## Conseil économique et social

#### Forum mondial de l'harmonisation des Règlements concernant les véhicules

**Règlement n° 17 (Résistance des sièges)**

### **Proposition de complément 4 à la série 08 d'amendements au Règlement n° 17 (Résistance des sièges)**

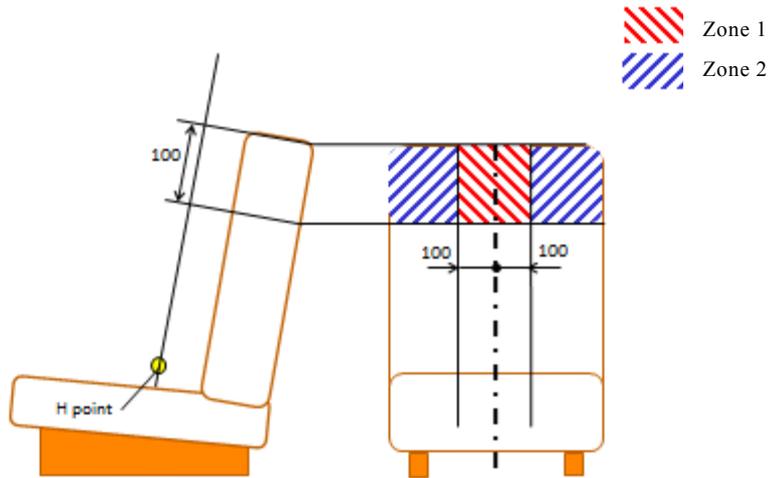
4. Pour prendre en compte du déplacement vers l'avant accru des occupants, le Règlement ONU n° 17 devrait formuler des dispositions fixant des critères de dissipation de l'énergie renforcés pour les zones de la partie arrière des sièges (y compris les appuie-tête en tant que parties montées sur ceux-ci), où doit se produire le choc de la tête de l'occupant arrière.

**Règlement n° 17, paragraphe 6.8.1.1.1 (zone 1) + paragraphe 6.8.1.2.1 (zone 2) :**  
**Dans le cas de sièges séparés sans appuie-tête**

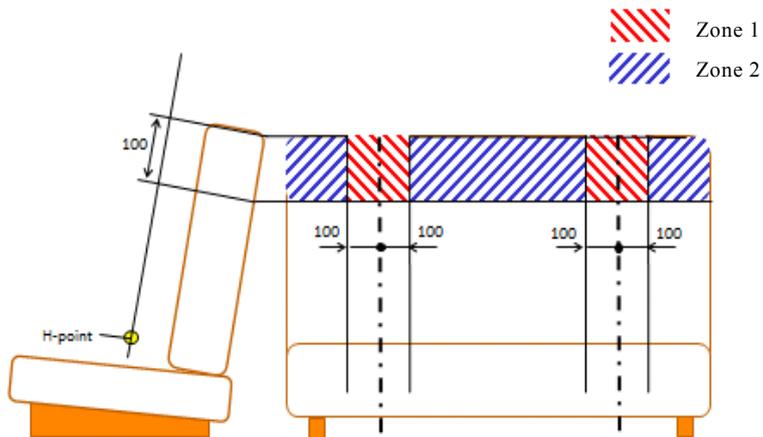
5. **Seule** la zone 1 de l'arrière du siège doit toujours être soumise à des critères de dissipation d'énergie. Jusqu'à présent, la zone 2 est exemptée des critères de dissipation d'énergie tant que les arêtes vives présentent un rayon de courbure de plus de 5,0 mm, mais cette exigence ne vise qu'à la prévention des coupures et sera inefficace pour la prévention des lésions cérébrales !

6. La zone 1 est de taille assez réduite, ce qui présuppose qu'en cas de collision, les occupants soient seulement projetés vers l'avant et en outre que les places assises situées en arrière des autres soient parfaitement dans l'axe. En incluant la zone 2 (essai de dissipation d'énergie) on prendra mieux en compte les conséquences d'un déplacement accru vers l'avant dans les accidents réels.

« 5.2.3 Les parties arrière des sièges, **y compris les parties montées sur les sièges**, situées dans la zone 1 telle qu'elle est définie au paragraphe 6.8.1.1 ~~et dessous~~, **et dans la zone 2 telle qu'elle est définie au paragraphe 6.8.1.2**, doivent subir avec succès l'essai de dissipation d'énergie conformément aux prescriptions de l'annexe 6 du présent Règlement. ».

2,5 mm dans la zone 1 **et dans la zone 2**,
